Mission régionale d'autorité environnementale
Île-de-France

**Avis simplifié en date du 24 octobre 2018
de la Mission régionale d'autorité environnementale
sur le projet de construction d'un ensemble immobilier
dénommé « Mille Arbres » à Paris – 17ème arrondissement (75)**

Figure 437 : Congestion prévisible du réseau routier en heure de pointe du matin pendant la phase chantier

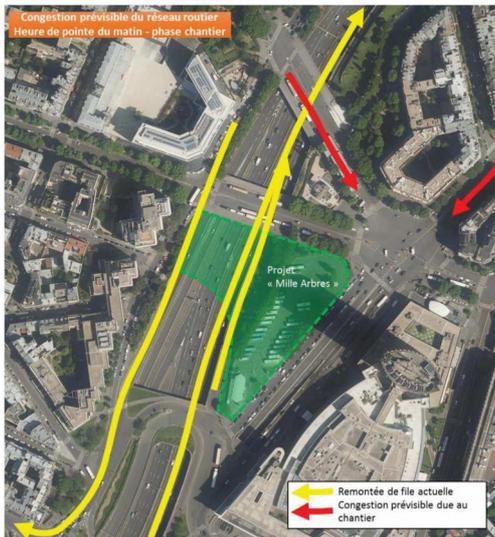
L'étude d'impact a été complétée d'éléments permettant d'apprécier les effets du projet sur les voiries du boulevard périphérique lors de la phase de chantier. Se référant à une étude réalisée par la direction de la voirie et des déplacements de la Ville de Paris sur des situations similaires (Courcelles et Quai d'Ivry), l'étude d'impact indique (cf. p 457) succinctement que « l'impact d'une telle mesure de circulation [i.e réduction de voiries] est relativement limité et acceptable pour l'utilisateur » et qu'« au cours d'une journée les maximums de congestion ne sont pas modifiés par ces mesures ». L'étude d'impact indique, par ailleurs, que des phénomènes de congestion seront attendus à l'heure de pointe du matin au niveau du carrefour rue Charpentier-avenue du Roule ainsi que sur le boulevard Aurelle des Paladines dans le sens nord-sud.

Localisation des murs anti-pollution et des écrans végétaux -
Source : Etude d'impact p 421

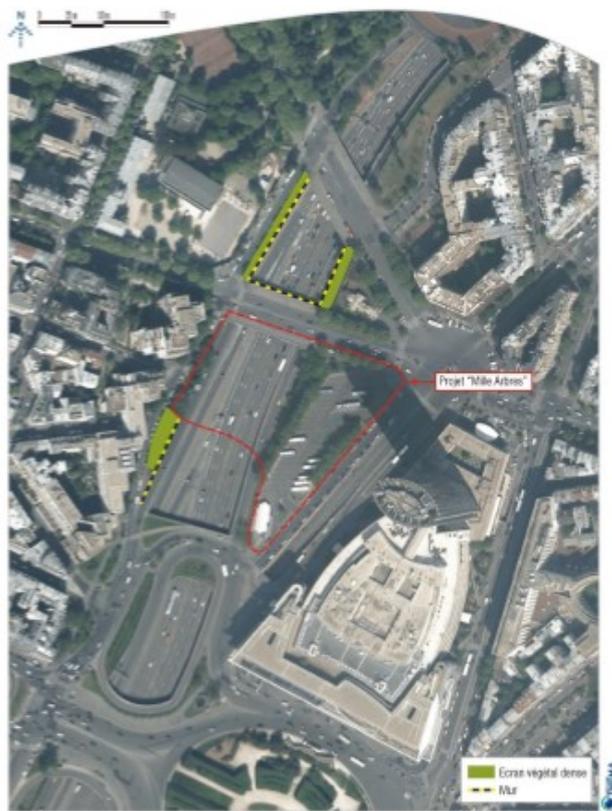
Pour la MRAe, ces mesures semblent positives, mais il est difficile en l'état d'en prévoir pleinement l'efficacité, que seul l'usage permettra de vérifier. De plus, comme elle l'a souligné dans son avis précédent, la proximité immédiate du boulevard périphérique d'une part, les réflexions en cours sur le devenir de ce boulevard d'autre part, justifient qu'un suivi précis des niveaux d'expositions des populations aux émissions polluantes et nuisances acoustiques soit mis en place et exploité de manière pérenne.
